**Avis délibéré de l’Autorité environnementale
sur une usine de production d’hydrogène par
électrolyse de l’eau à Loon-Plage (59)**

n°Ae : 2020-122

Avis délibéré n° 2020-122 adopté lors de la séance du 5 mai 2021

Figure 1 : Bilan entrées/sorties de l'usine (Source : Première version du dossier - La consommation d'eau a été ramenée dans la seconde version à 200 m³/h)

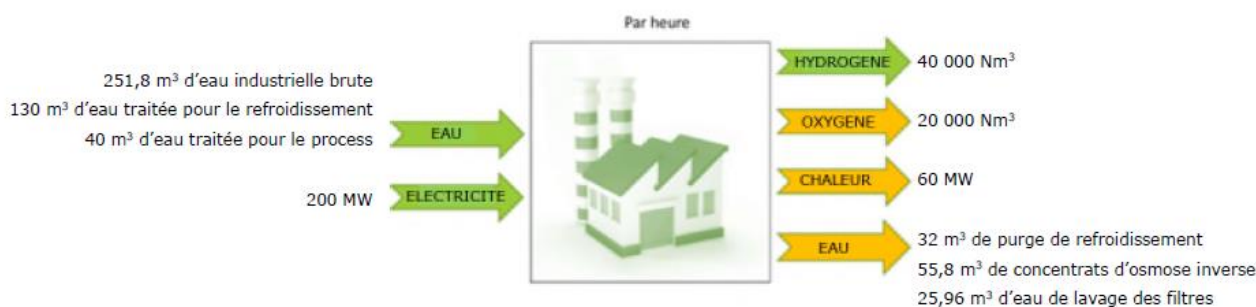
Une question essentielle est celle de l'approvisionnement en eau du site. L'usine a besoin de 1,5 Mm³ par an (200 m³/h), sachant que la capacité de production d'eau industrielle du Syndicat de l'eau du Dunkerquois est de 20 Mm³ par an et qu'il s'est engagé à fournir l'eau nécessaire. L'étude d'impact n'évoque pas les conséquences sur les milieux aquatiques d'un pompage dans le canal de Bourbourg pour satisfaire les débits requis par l'usine.

L'Ae recommande d'évaluer les incidences sur les milieux aquatiques d'un pompage supplémentaire d'eau dans le canal de Bourbourg.

Figure 9 : Établissements industriels à proximité. (Source : dossier)

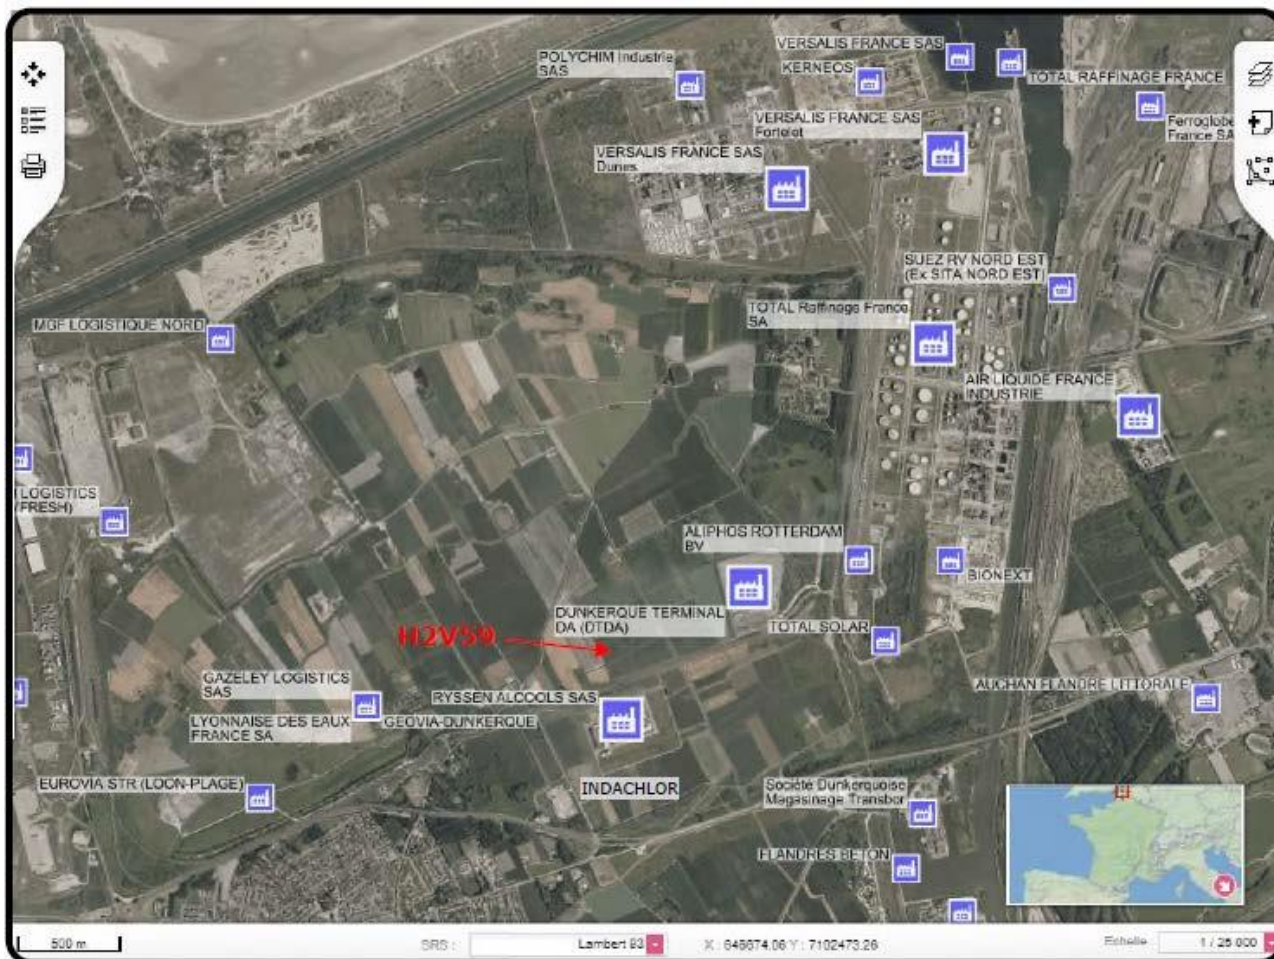
Le dossier n'évoque l'examen d'aucune autre parcelle, de friche industrielle par exemple, sur les terrains du GPMD et n'évoque pas le déplacement du site initial de quelques centaines de mètres vers l'ouest à cause des contraintes relatives au risque industriel émanant du site voisin Gassco (à l'emplacement « Dunkerque Terminal » sur la figure 9).

L'Ae recommande au porteur de projet de présenter l'analyse des variantes qu'il a examinées, à l'échelon national et sur la totalité du secteur portuaire, ainsi que les critères notamment environnementaux ayant présidé à ses choix et ses analyses multicritères et de poursuivre la recherche de débouchés pour la chaleur et l'oxygène dans une approche d'écologie industrielle.
